第一视角		实施日期			总装图			渐进式安全钳		
CC	关键特性									
设计	尹龙万	2022.07.05	标准化					阶段标记	重量	比例
审核	周正	2022.07.05						A		1:2
工艺	尹龙万	2022.07.05	批准	白卫宏	2022.07.05	第 1 张	共 1 张

OX-188A(5t)

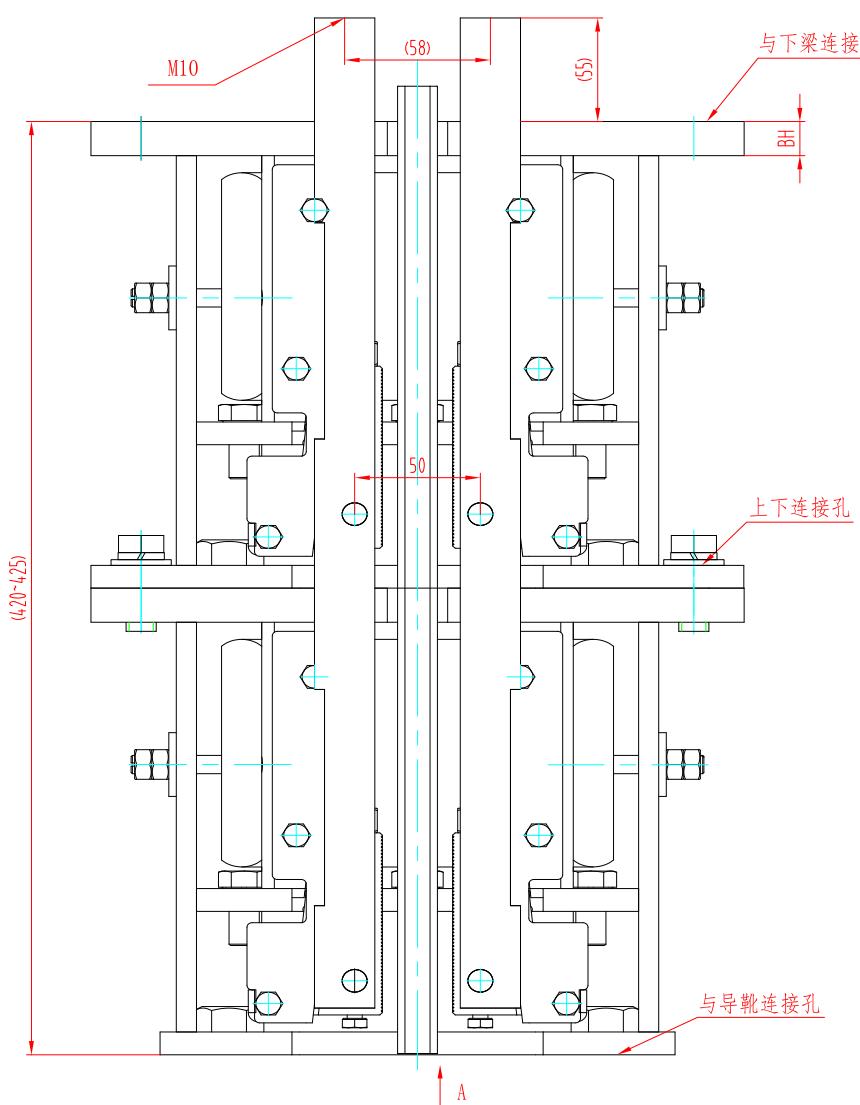
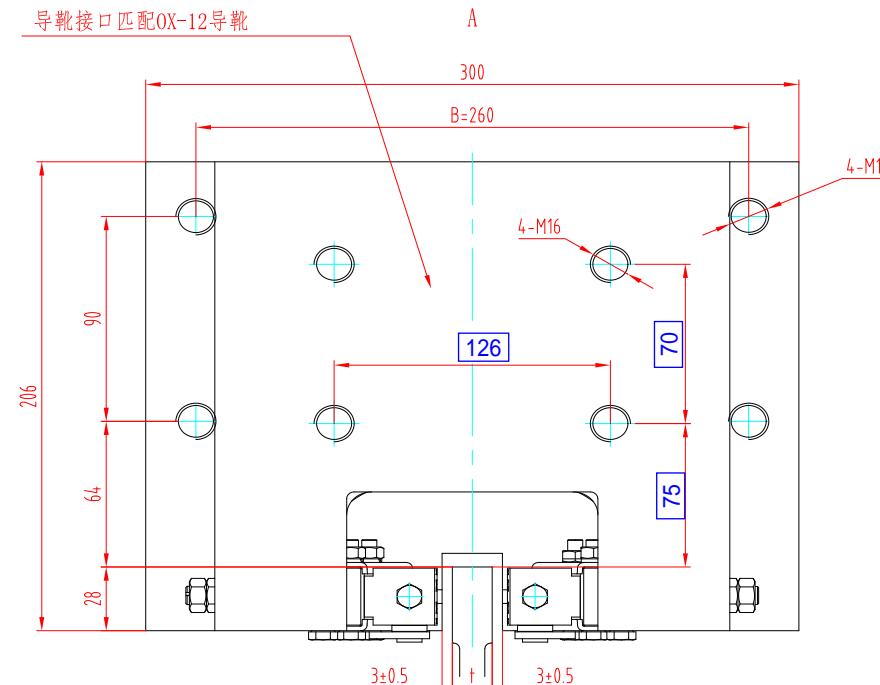
③ 1 图纸整体更换新版; 增加BH值取值参数表

H值(板厚)取值参考表 ③

B	BH
≤ 280	20
280 < B ≤ 330	22
330 < B ≤ 360	25
